Европейская экономическая комиссия

Административный комитет Конвенции МДП 1975 года

Концептуальные, функциональные и технические спецификации eTIR: версия 4.4:

Предложения по поправкам, рассмотренные ТОО

Рис. I
Текущая версия диаграммы классов для таможенного управления данными о гарантиях

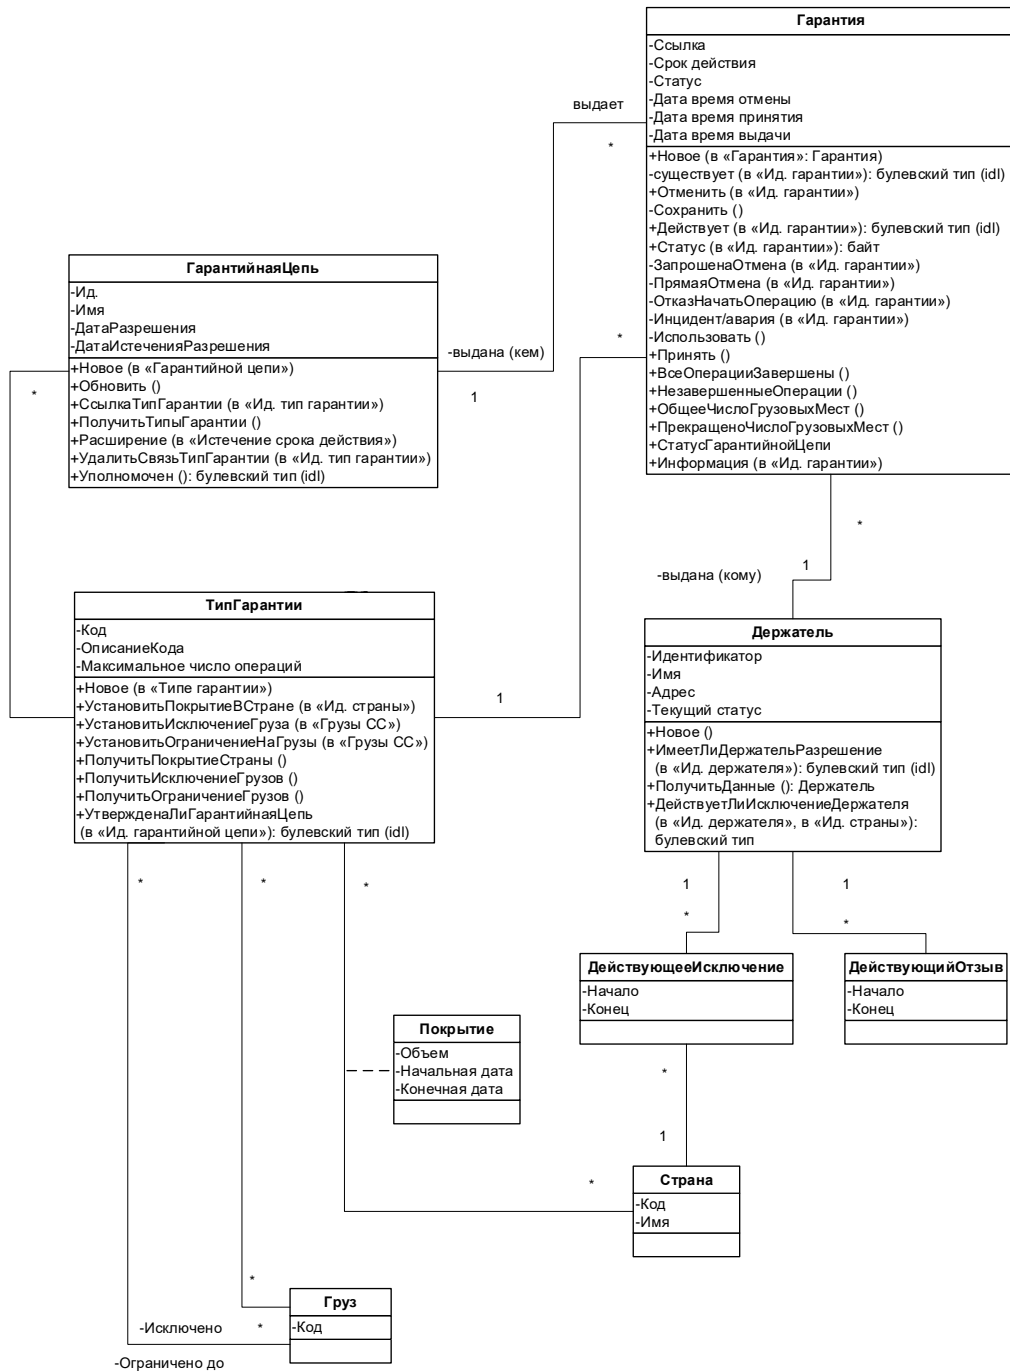
24. Диаграммы классов UML, используемые в версии 4.3 функциональных спецификаций eTIR, отражают не только классы, их взаимосвязи и атрибуты, но и набор методов, призванных облегчить разработку международной системы eTIR. Эти методы едва ли имеют какую-либо практическую ценность для стран, которые хотят изменить свои таможенные системы для внедрения процедуры eTIR. На рис. I и II ниже показана разница между текущей и упрощенной версиями диаграммы классов для таможенного управления данными о гарантиях (рис. 1.19 функциональных спецификаций eTIR).

25. На своей третьей сессии ТОО принял решение упростить диаграммы классов.

Рис. III
 Диаграмма видов деятельности UML для процедуры начала операции МДП

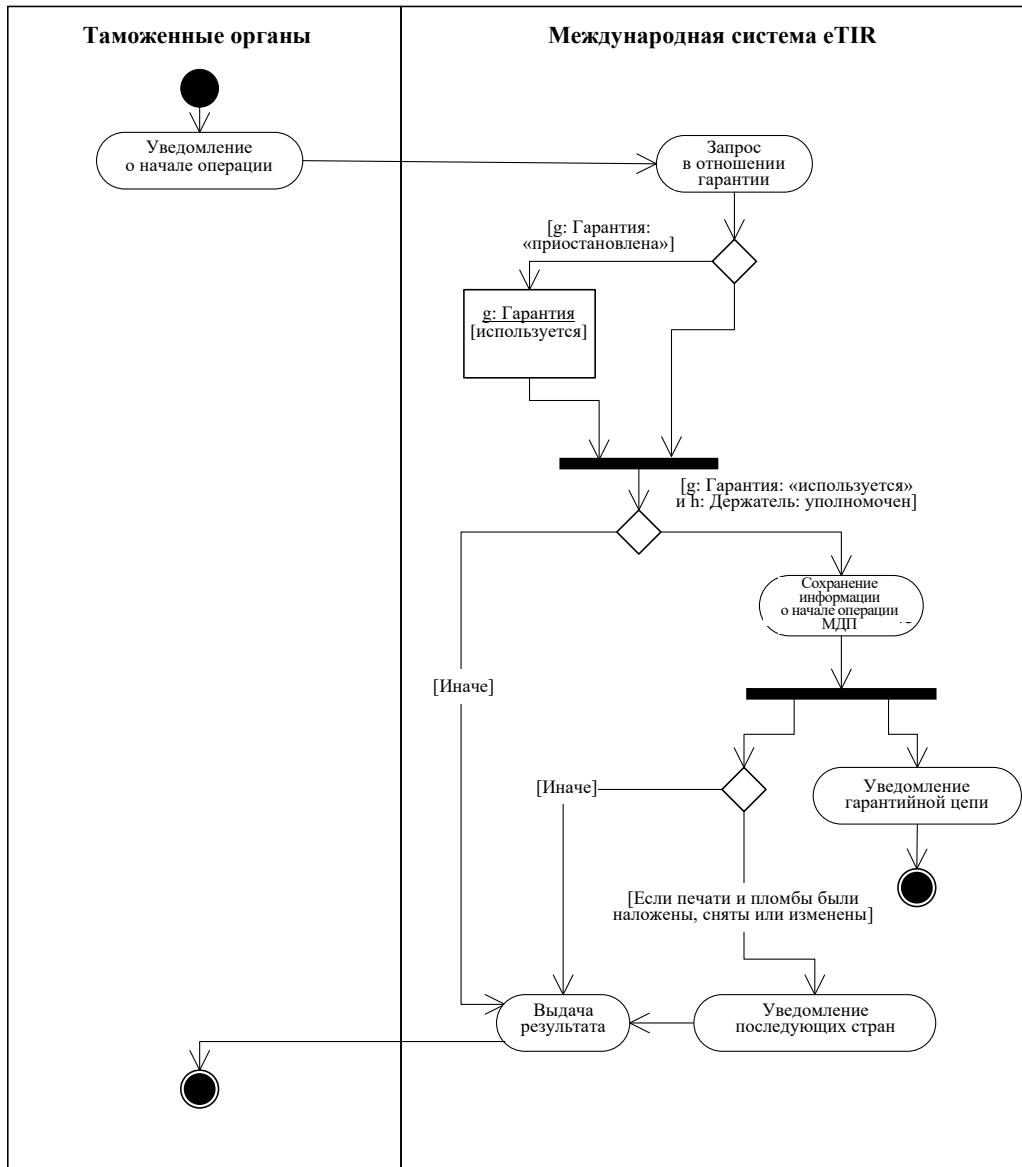
26. В рамках версии 4.3 спецификаций eTIR в соответствии с унифицированным языком моделирования (UML), изначально выбранным для проекта eTIR, моделирование процессов осуществляется с помощью диаграмм видов деятельности и последовательностей UML. В последние годы как в сфере предпринимательства, так и в секторе информационно-коммуникационных технологий (ИКТ) большую популярность приобрел метод моделирования и нотации бизнес-процессов (BPMN), который является более понятным как для неспециалистов, так и для экспертов. В этой связи ТОО, возможно, пожелает рассмотреть вопрос о замене диаграмм видов деятельности и последовательностей, используемых в версии 4.3, схемами BPMN в рамках версии 4.4 спецификаций eTIR. На рис. III, IV и V ниже представлены диаграмма видов деятельности UML (рис. 12 концепции eTIR), диаграмма последовательностей UML (рис. 1.9 функциональных спецификаций eTIR) и диаграмма бизнес-процессов для процедуры начала операции МДП.

27. На своей третьей сессии ТОО принял решение заменить текущие версии диаграмм в концепциях и функциональных спецификациях (построенные с помощью универсального языка моделирования (UML)) новыми предложенными диаграммами (построенными с помощью нотации и моделирования бизнес-процессов (BPMN)) в соответствии с вышеприведенными примерами.
